Avis sur porter à connaissance (PAC ZH) MESURE COMPENSATION ZONES HUMIDES

Régularisation relative à l'autorisation d'exploiter un site de
stockage de vin - commune de Blanquefort (33)
Pétitionnaire : Castel frères

**27/07/2026 - Avis bureau CLE SAGE estuaire de la Gironde et milieux associés - consultation@smiddest.fr
PAC ZH – Régularisation AE Castel Frères – Site de stockage de vin – Blanquefort.**

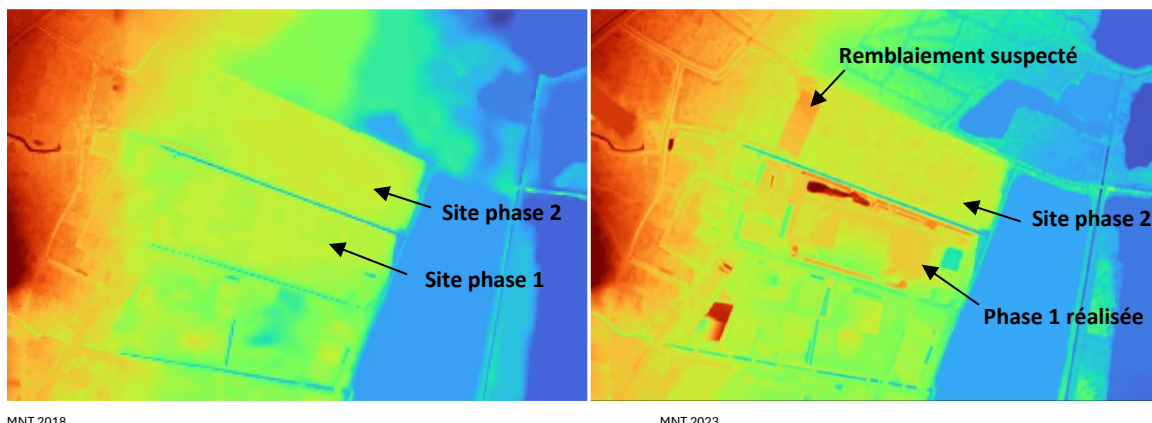
« L'impact attendu du développement de la phase 2 sur les 5,12 ha de zones humides supposées impactées et spécifiés dans l'arrêté préfectoral initial de 2017 est donc absent.

Il reste cependant les 0,67 ha de zones humides impactées par la phase 1 qui doivent être compensés à hauteur de 150%, soit sur 1ha.

A la lecture du porter à connaissance, la cellule technique du SAGE réalise des recherches (dossier de 2016, études zones humides sur la métropole entre 2011 et 2013, visualisation de données Lidar et d'orthophotographies) afin de comprendre comment le site de la phase 2 peut présenter 5,12 ha de zones humides diagnostiquées entre 2012 et 2015 à 0 m² en 2024-2025.

Même s'il est connu dans ce secteur des campagnes de remblaiement historiques (années 80 et après), les recherches semblent mettre en évidence, même si la résolution des acquisitions LIDAR de 2023 est plus fine que celle de 2018, qu'une nouvelle zone de remblaiement récente apparaît sur le site de la phase 2. A minima elle se situe dans le secteur le plus à l'ouest, qui correspond à l'habitat "Prairie de fauche" de l'inventaire de 2024 de Soler IDE et qui correspond aux zones humides (sur le site de la phase 2) inscrites dans la demande d'autorisation Loi sur l'eau de 2016 (prospections Bordeaux Métropole/Garbaye entre 2012 et 2015).
